Product Change Notice (PCN)

件名: 8M CMOS イメージセンサ CF/ML 工程の生産拠点変更

<分光特性>

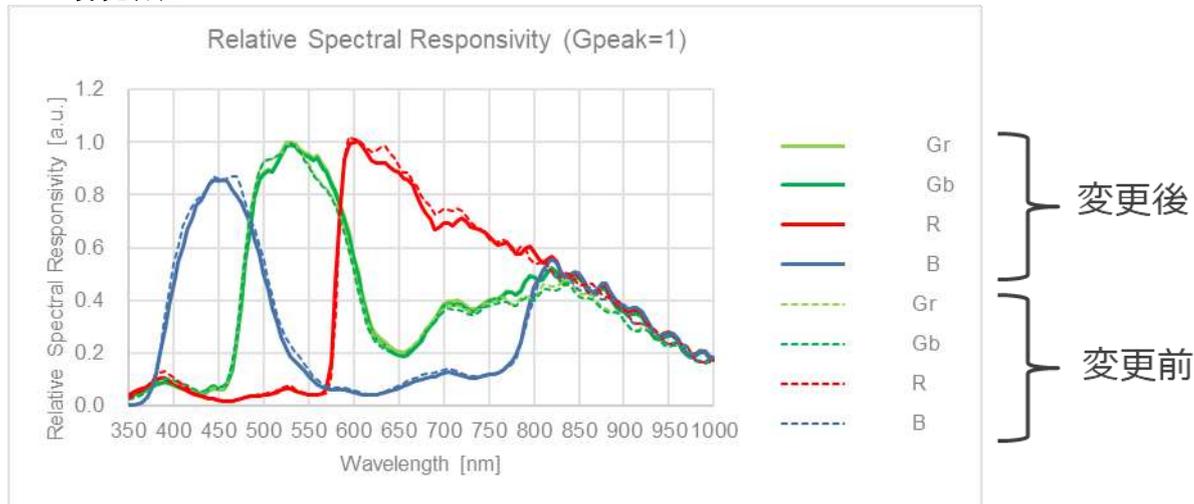
CF/ML(Color Filter / Micro lens)工程を UMC 社から VisEra 社へ変更いたします。

- ・受注型名を RAA462113FYL#AC2 から RAA462113FYL#AC6 へ変更いたします。
- ・下記の通り仕様を変更いたします。

Item	Symbol	Min	Typ	Max	Unit
変更前	Sensitivity ratio B/G	SENS_B/G	64		88	%
変更後	Sensitivity ratio B/G	SENS_B/G	55		79	%
